# ÚZEMNÍ PLÁN MĚSTA BRNA

Textová část Odůvodnění

Kapitola 18 Rozhodnutí o námitkách (včetně odůvodnění)

Svazek Nb17 *(bez osobních údajů)*

Vyznačená změna – zmenšení plochy SO:

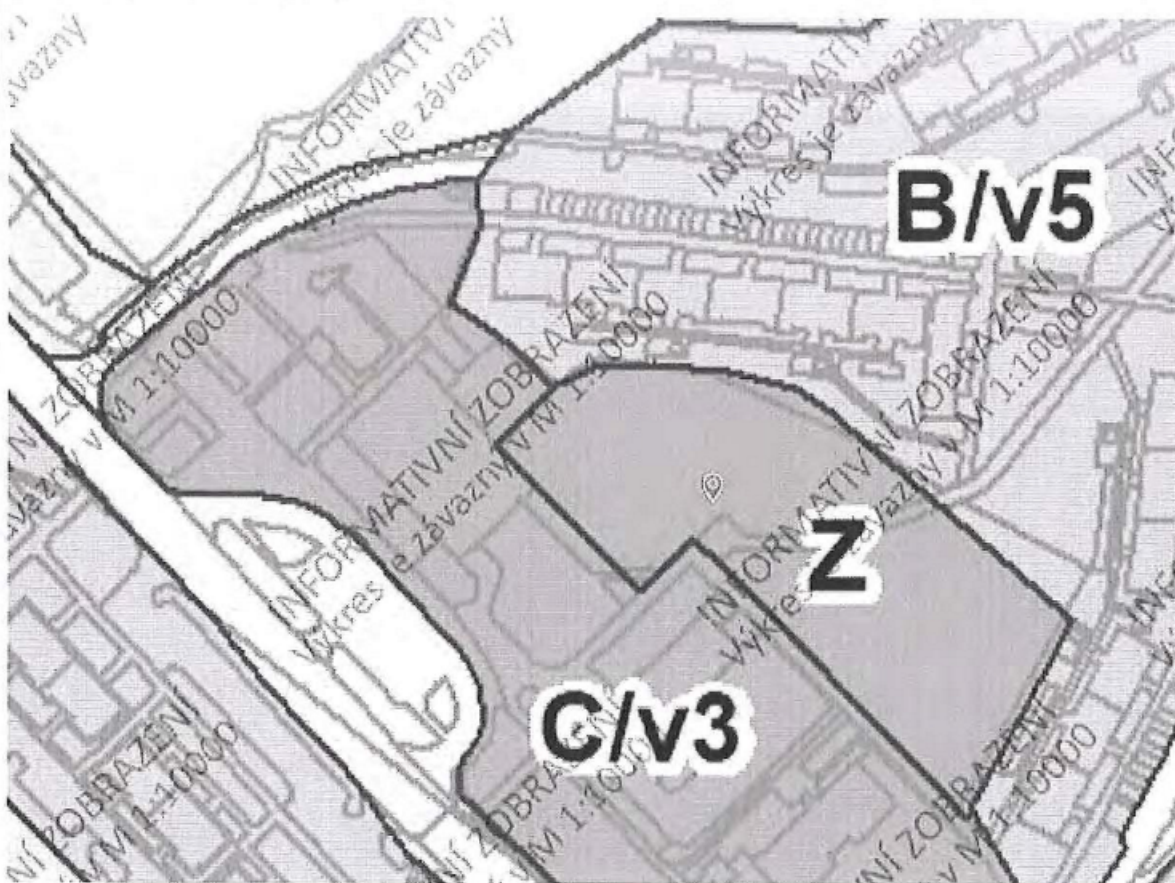
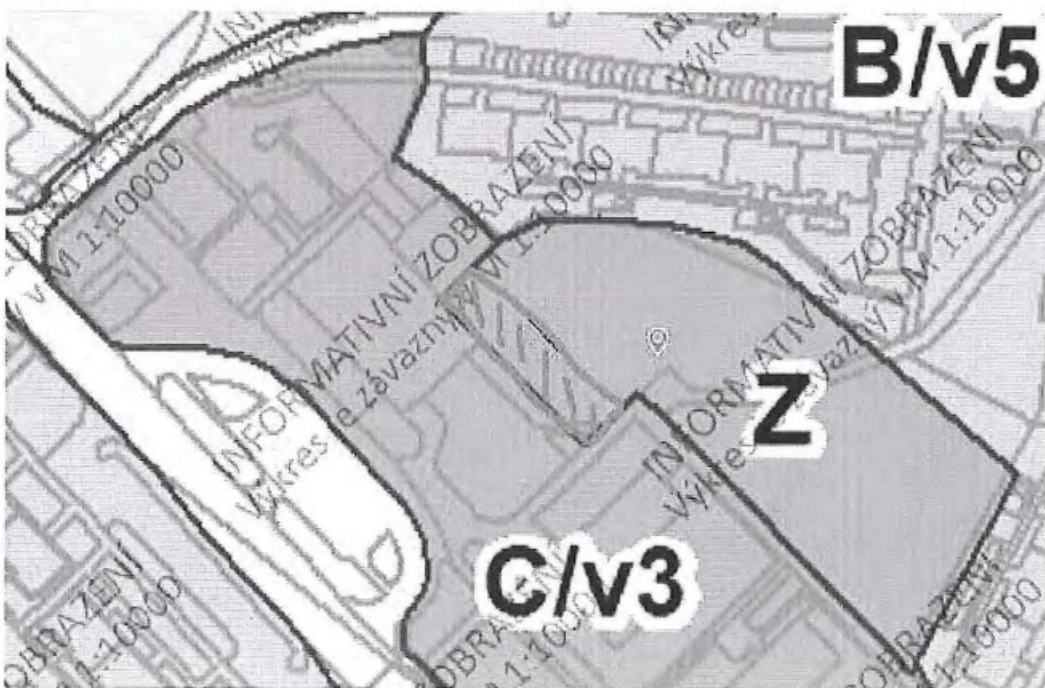
Provéřit možnosti změn funkčního využití ploch s objekty obchodních jednotek v sídlištích, které již zcela neslouží původnímu účelu a jsou vhodné pro nové nebo intenzivnější využití, za účelem umožnění nového využití a přestavby stávajících objektů.

Námítka číslo 1 (zákres)

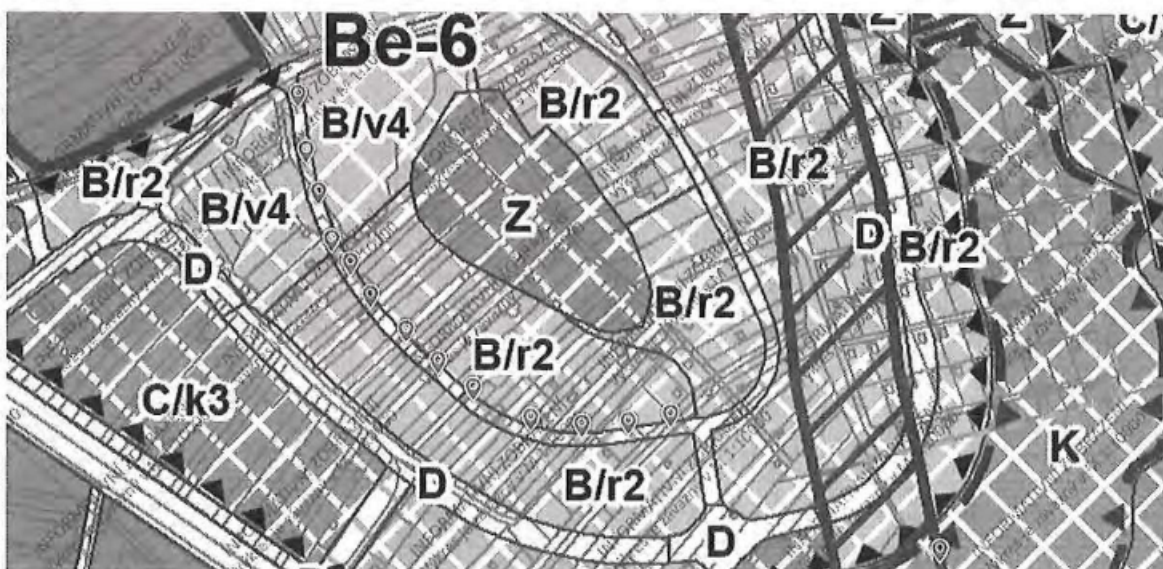
Na základě konceptu nového územního plánu : dávám námítku a nesouhlas s vedením předpokládaného návrhu komunikace – v dolní části a to napříč soukromými parcelami počínaje 1452/1, skrz 1471,1472, dále skrz 1478,1479,1481,1482/1, dále skrz 1487,1488,1489/1. v bodu B.5 Dopravní infrastruktura - situace:

Námítka	číslo:	3
---------	--------	---

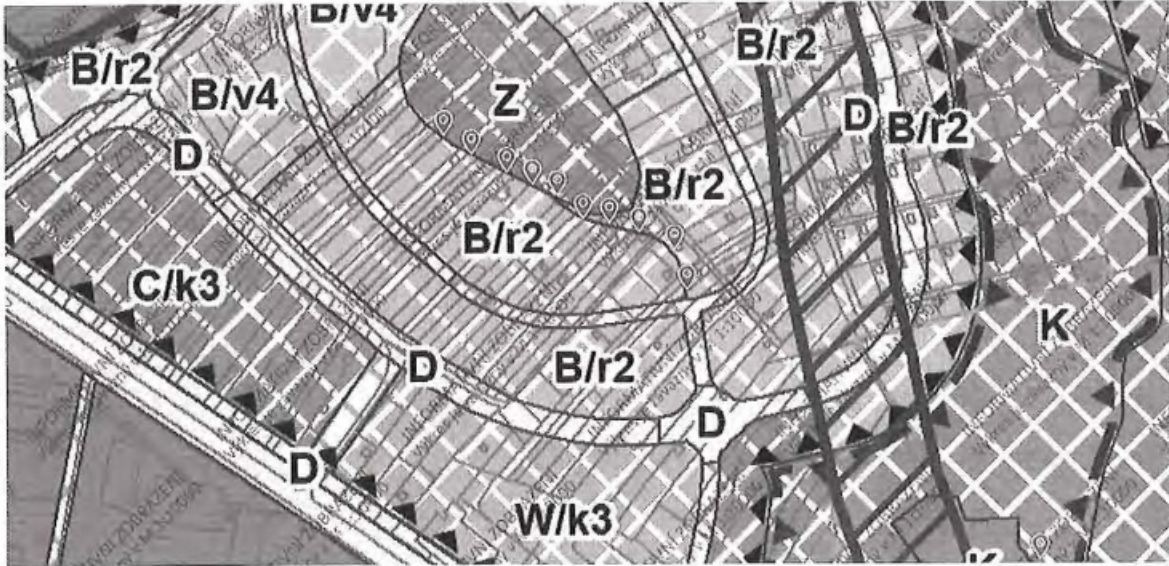
Na základě konceptu nového územního plánu : dávám námítku a nesouhlas s vedením předpokládaného návrhu komunikace – v horní části a to napříč soukromými parcelami počínaje 1452/1, skrz 1477,1479,1481,1482/1, dále skrz 1487,1488,1489/1. v bodu B.5 Dopravní infrastruktura - situace:

- Umístění navrhované komunikace nezohledňuje již probíhající zástavbu na daném území

Námítka číslo 4 (zákres)

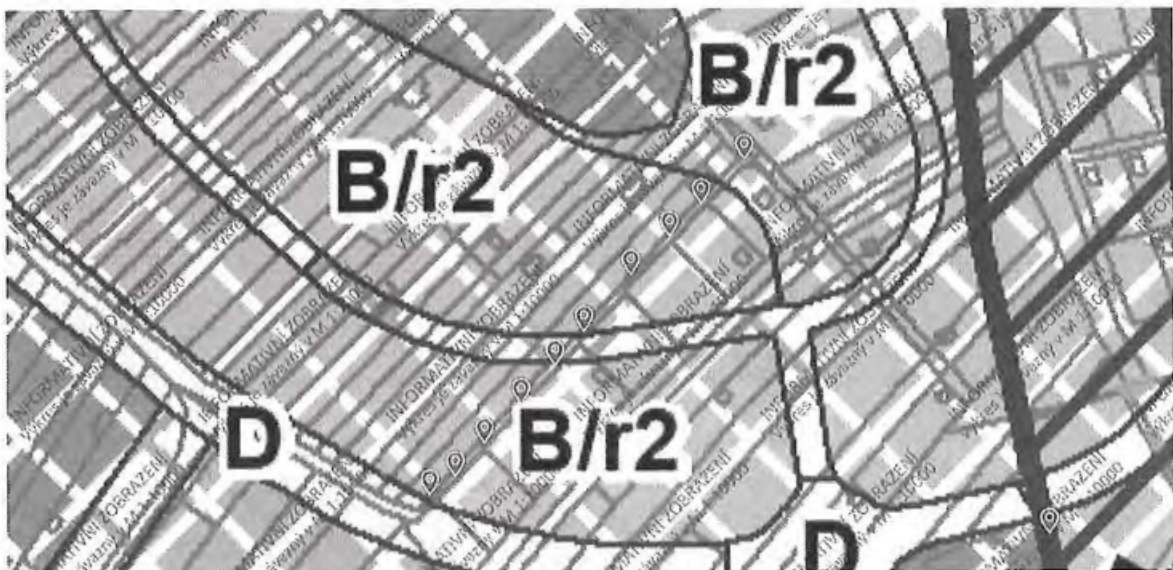
**4** Na základě konceptu nového územního plánu : dávám námítku a nesouhlas s klasifikací komunikace na parcele 1451/3 jako hlavní pěší trasy. A žádám o reklasifikaci komunikace na parcele 1451/3 jako předpokládaný návrh dopravní obsluhy území , který bude zpřesněn v dalších stupních projektových prací a to v bodu B.5 Dopravní infrastruktura - situace: **4**

- Studie nezohledňuje historicky zaužívanou komunikaci na parcele 1451/3 jakožto hlavní komunikace pro dopravní napojení částí území
  - Klasifikaci jakožto komunikace pro dopravní napojení by zůstala možnost jeho využití pro chodce – jak je tomu doteď.
  - Klasifikace jako komunikace pro dopravní napojení nerespektuje právní vlastnictví parcel a možnosti jejich napojení na komunikace – jelikož horizontálně napájí jednotlivé parcely a to při zachování majetkovo - právních poměrů.
  - Komunikace na parcele 1451/3 nezasahuje do soukromých parcel a ani parcely nerozděluje a nerozdobuje.
- Žádám o písemné vyjádření a reklasifikaci parcely 1451/3 na předpokládaný návrh dopravní obsluhy území , který bude zpřesněn v dalších stupních projektových prací – v části Červený Kopec, Brno-Bohunice.

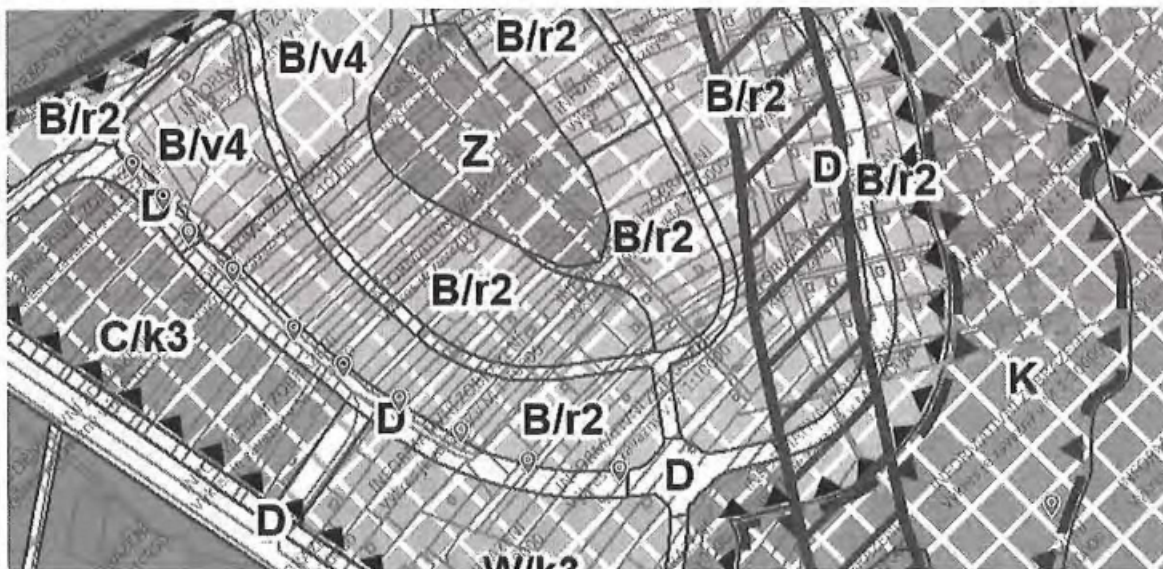
**5** Na základě konceptu nového územního plánu : dáváme námítku a nesouhlas s klasifikací ulice Kejbaly jako „komunikace obslužné-páteřní“ a dáváme požadavku na její klasifikaci „cesta v kategorii „obytná zóna“ a to v bodu B.5 Dopravní infrastruktura - situace: **5**

- Navrhovaná klasifikace ulice jako obslužné-páteřní nezhleduje na plánované využití lokality jakožto ředké zastavby rodinných domů a oblasti s výskytem dětí a tedy potřeby vytvoření „obytné zóny“.

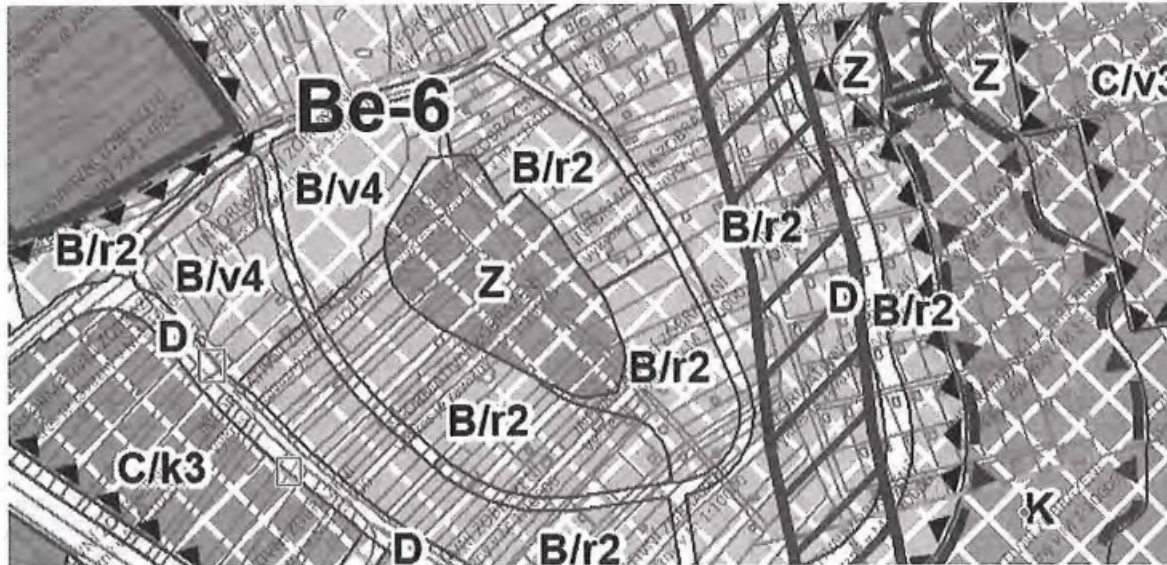
**6** Na základě konceptu nového územního plánu : dáváme námítku a nesouhlas s navrhovaným umístěním zastávek podle studie Červený kopec a to na ulici Kejbaly a dáváme požadavku na využití jejího stávajícího umístění na ulici Kamenice v bodu B.5 Dopravní infrastruktura - situace: **6**

- Navrhované umístění zastávek nezohledňuje plánované využití lokality jakožto ředké zastavby rodinných domů a oblasti s výskytem dětí a tedy potřeby vytvoření „obytné zóny“.
